TRANS/WP.29/2003/67  
17 juillet 2003

PROPOSITION DE PROJET DE COMPLÉMENT 8 AU RÈGLEMENT No 43

(Vitrage de sécurité)

"Vitrage de sécurité ayant un facteur de transmission régulière de la lumière inférieur à 40 %

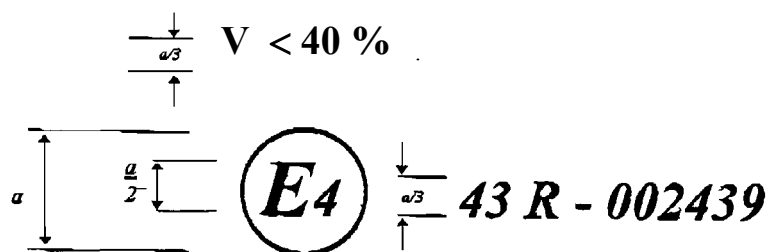
Annexe 2A, ajouter après la marque d'homologation un nouvel exemple pour le vitrage de sécurité ayant un facteur de transmission régulière de la lumière inférieur à 40 %, ainsi conçu:

La marque d'homologation ci-dessus apposée sur un vitrage de sécurité ayant un facteur de transmission régulière de la lumière inférieur à 40 %, lorsqu'il est mesuré conformément à la méthode d'essai décrite au paragraphe 9.1 de l'annexe 3, indique que le composant en question a été homologué aux Pays-Bas (E4) en application du Règlement No 43 dans sa forme originale sous le numéro d'homologation 002439. Ce numéro indique que l'homologation a été délivrée conformément aux prescriptions du Règlement No 43."
